Verkeersveiligheidsbeoordeling

alternatief 2x6 in bak Amelisweerd

Datum	5 april 2013
Kenmerk	UTT425/Adr/2247
Eerste versie	2 april 2013

Figuur 2.1: Situatieschets onderzochte variant

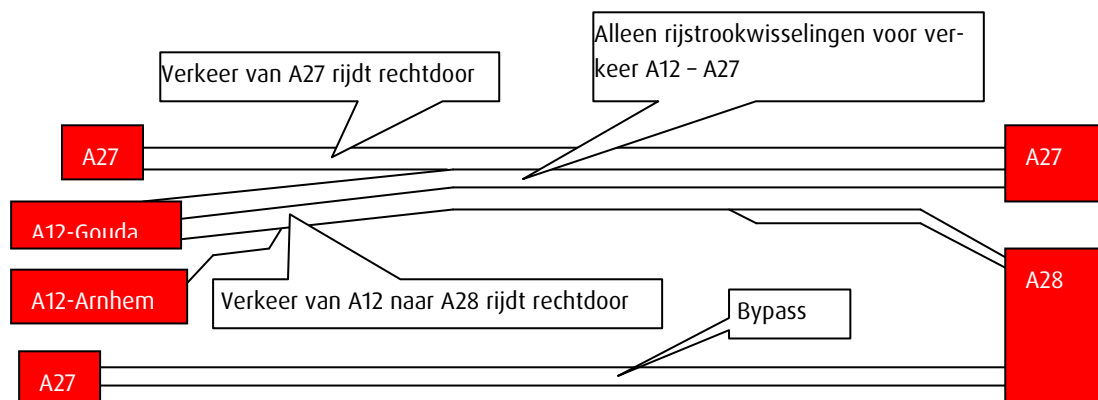
Voor het toepassen van de voorgestelde alternatieve oplossing met een tapsamenvoeging is een verschuiving van de invoeging uit Arnhem niet nodig. Deze laatste configuratie vormt de basis voor onze beoordeling.

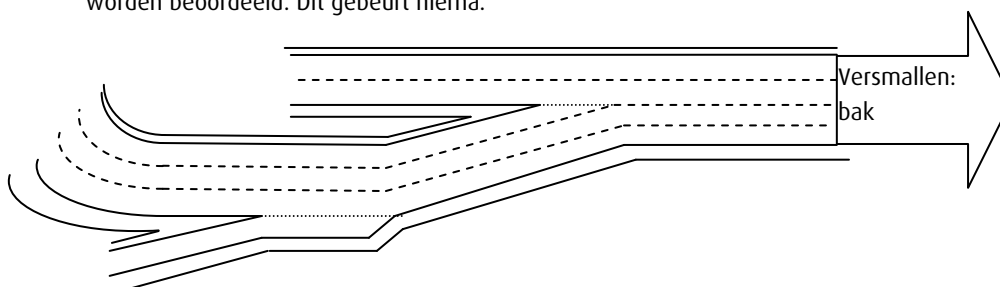
In de voorliggende variant van Witteveen+Bos, met de tapersamenvoeging op het samentvoegpunt van verkeer vanaf de A27 en de A12, is er voldoende lengte beschikbaar tussen de opeenvolgende discontinuïteiten om te kunnen voldoen aan de richtlijnen en de weggebruikers bij een snelheid van 100 km/h veilig met elk van de elementen te confronteren.

De opeenvolging van discontinuïteiten op zich geeft geen aanleiding voor aandachtspunten op het gebied van verkeersveiligheid.

Figuur 3.2: Vormgeving bij de taper

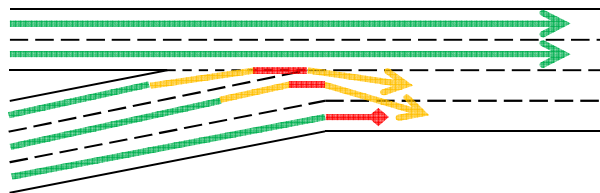
De taper tussen de verkeersstromen van de A27 en de A12 heeft een vormgeving met aan de linkerzijde twee en aan de rechterzijde drie rijstroken. Met de drie rijstroken aan de rechterzijde wijkt de taper, voor zover bekend, af van eerder in Nederland toegepaste vormen. Ten opzichte van normale tapers kent de toepassing van deze taper in deze situatie een aantal aanvullende aandachtspunten:

- Bestuurders op de rijstrook rechts naast de taper die uitwijken naar rechts om plaats te maken voor verkeer dat niet kan taperen, komt in conflict met voertuigen op de meest rechtse rijstrook, dat hier niet op anticipeert. Zie de figuur hieronder. Bij een taper met twee rijstroken rechts kan naar de vluchtstrook worden uitgeweken, wat minder kans op conflicten geeft⁷.

- Bestuurders vanaf de meest rechterrijstrook kunnen naar links opschuiven en in conflict komen met bestuurders die vanaf de taper naar rechts opschuiven.⁸
- De taper krijgt een vervolg in het opvolgende weefvak. Bestuurders met bestemming A27 zullen geneigd zijn naar links te schuiven, zowel voor als op de taper. Hierdoor wordt de taper wellicht relatief veel gebruikt.

Het auditteam acht een taper op zich voldoende veilig toepasbaar onder de volgende voorwaarden, die op basis van de beschikbare gegevens niet konden worden getoetst:

- De taper ligt op het korte wegvak tussen Kunstwerk 15 en 16. Het horizontaal alignement voorafgaand aan de taper zou extra aandacht kunnen vragen. Een verschuiving van het puntstuk zou een knik in het wegbeeld kunnen vormen. Het auditteam kan dat op basis van de voorliggende schetsen niet beoordelen.
- Indien de capaciteit van de taper tekort schiet, zou dit ook voor de verkeersveiligheid tot knelpunten kunnen leiden. Microsimulatie kan duidelijkheid brengen over de kans dat voertuigen op de taper 'opgesloten' raken.

Figuur 4.1: Rijstrookconfiguratie rechtse afstropping

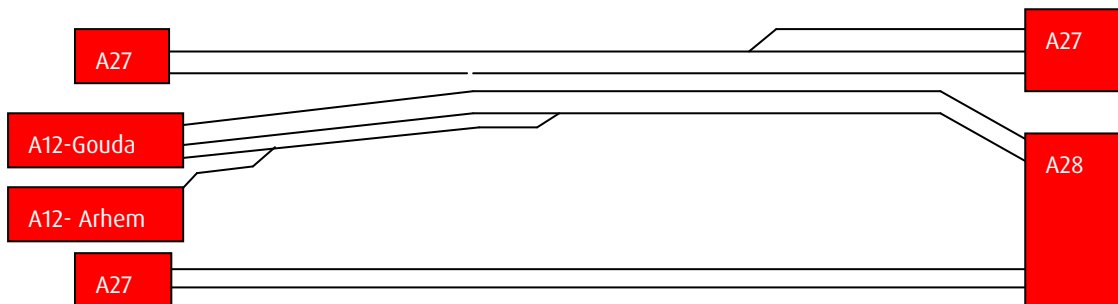
Een voor de handliggende vorm ontbreekt in de NOA: een samenvoeging gevolgd door een afstreping van de rechterrijstrook.

Nadeel van deze vorm is, dat vrachtverkeer een rijstrookwisseling naar links moet uitvoeren en dat deze vorm in Nederland niet gebruikelijk is en dus onverwacht komt.

- Voor zover de afgestreepte rechterrijstrook overgaat in een vluchtstrook is de oplossing meer vergevinggezind dan de taper
- Vrachtverkeer vanaf de A27 hoeft, anders dan bij de afstreping van de linkerrijstrook, geen rijstrookwisseling uit te voeren¹¹.
- De middenberm hoeft, anders dan bij een linkerafstreping niet te worden teruggebogen, waardoor minder lengte nodig is tussen invoeging en bak.
- De exacte ligging van de afstreping is meer flexibel dan bij de taper, waardoor een optimum kan worden gezocht tussen afwikkeling (zo lang mogelijk een extra strook) en inpassing (tijdig naar het profiel van de bak).

Figuur 4.2: Gunstige rijstrookwisselingen

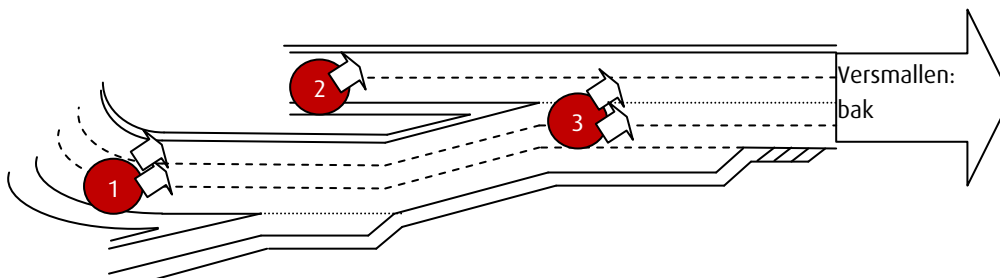
- 1 ■ De samenvoeging met de A27 en de afstropping van de rechter rijstrook verderop zorgt ervoor dat bestuurders vanaf de A12-Gouda die naar de A27 willen al links voorsorteren. Dit maakt invoegen vanaf A12-Arnhem relatief eenvoudig
- 2 ■ Het feit dat bestuurders vanaf de A27 op het weefvak vrijwel allen rechtdoor rijden (en dus nooit weven), zorgt ervoor dat ze genegen zijn naar links op te schuiven en ruimte te maken voor verkeer vanaf de A12
- 3 ■ Bestuurders vanaf de A12 die naar de A27 willen, schuiven op naar de links, ruimte makend voor bestuurders op de afvallende rechter rijstrook.

Microsimulatie zal moeten uitwijzen of de voorgestelde configuratie inderdaad leidt tot een soepele verkeersafwikkeling en daardoor een rustig wegbeeld. De route A12 – A28 is immers wel een belangrijke vrachtverkeerroute.
